### **Stanovisko SON Plzeň k PD stavby „Rekonstrukce nástupiště v železniční stanici Bezdrůžice“**

Posuzovanou přípravnou dokumentaci stavby zpracovala firma SAMSON PRAHA, spol. s r.o. Předmětem stavby je rekonstrukce nástupiště v uvedené stanici, vybudování nového osvětlení nástupiště, orientačního systému, rekonstrukce sociálního zařízení a zřízení dešťové a splaškové kanalizace.

Příloha: část situačního výkresu žst. Bezručice

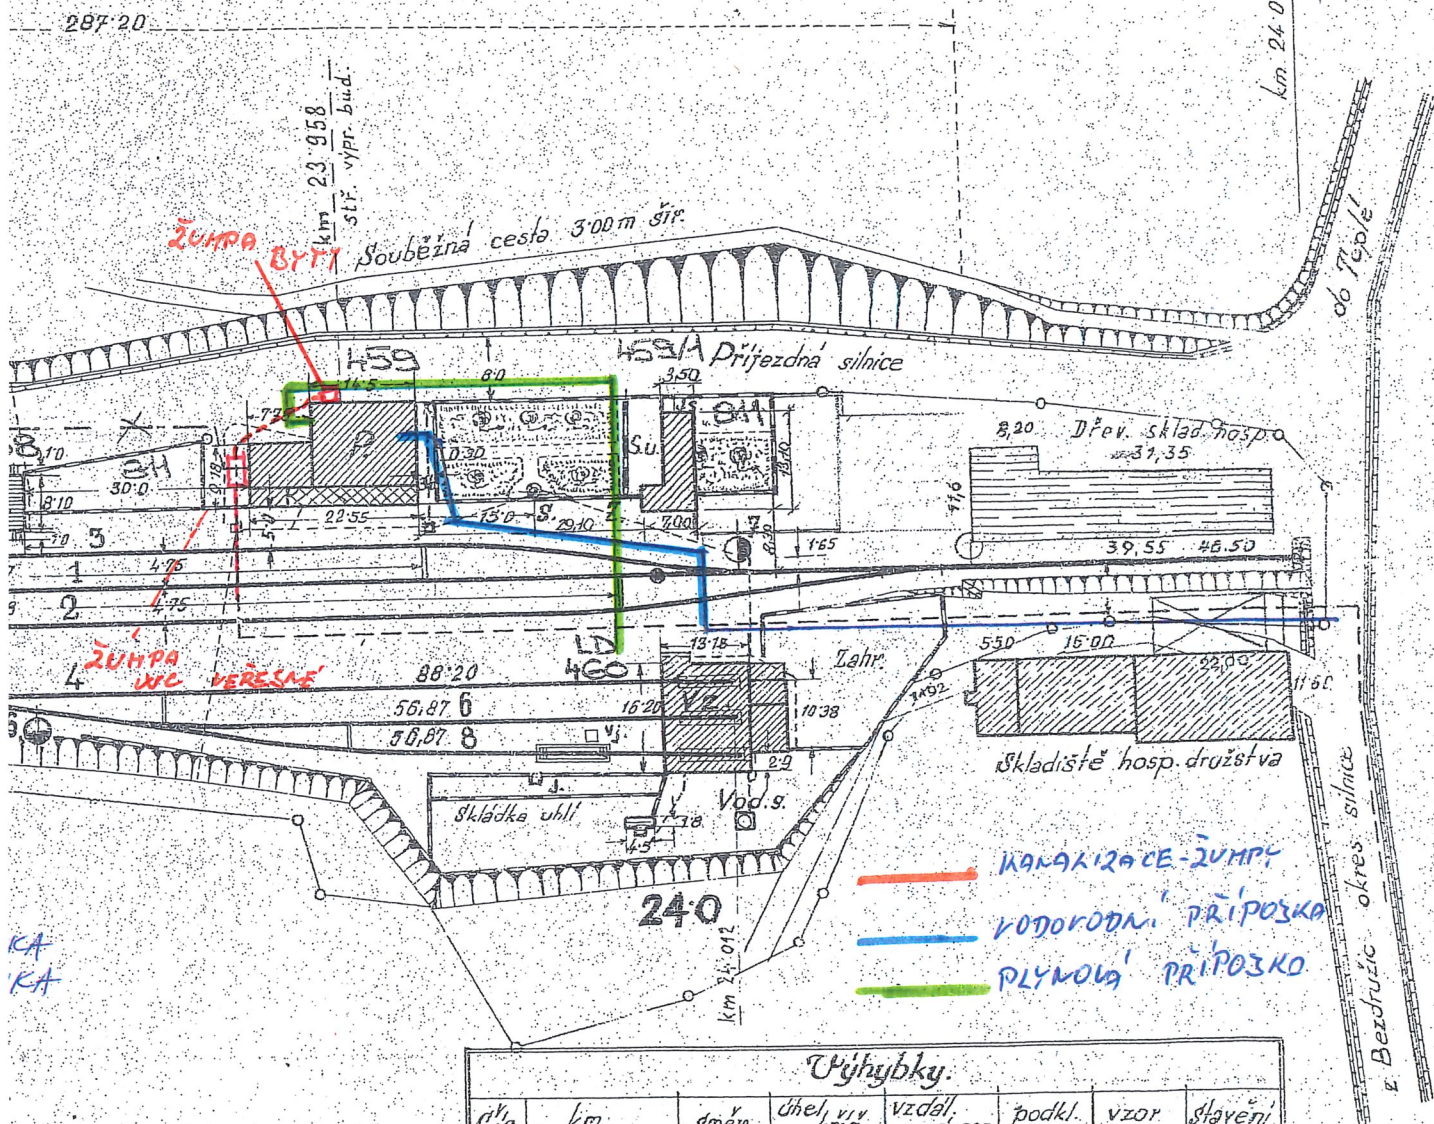
V Příloze B Souhrnná část na straně 7 je v popisu stávajícího stavu splaškové kanalizace uvedena existence pouze 1 žumpy, přičemž ve skutečnosti jsou součástí budovy žumpy dvě. Druhá žumpa se nachází vedle výpravní budovy na straně odlehlé od kolejí (u silnice) a jsou do ní svedeny splašky z bytů ve výpravní budově. Ani z výkresu „C2 Koordinační situace“ není patrné, že bylo s touto žumpou v projektu uvažováno.

Umístění obou žump je zřejmé z kopie výkresu v příloze tohoto dopisu.

Požadujeme, aby veškeré splaškové svody z budovy byly v rámci této stavby napojeny na novou splaškovou kanalizaci a aby obě žumpy byly zrušeny.
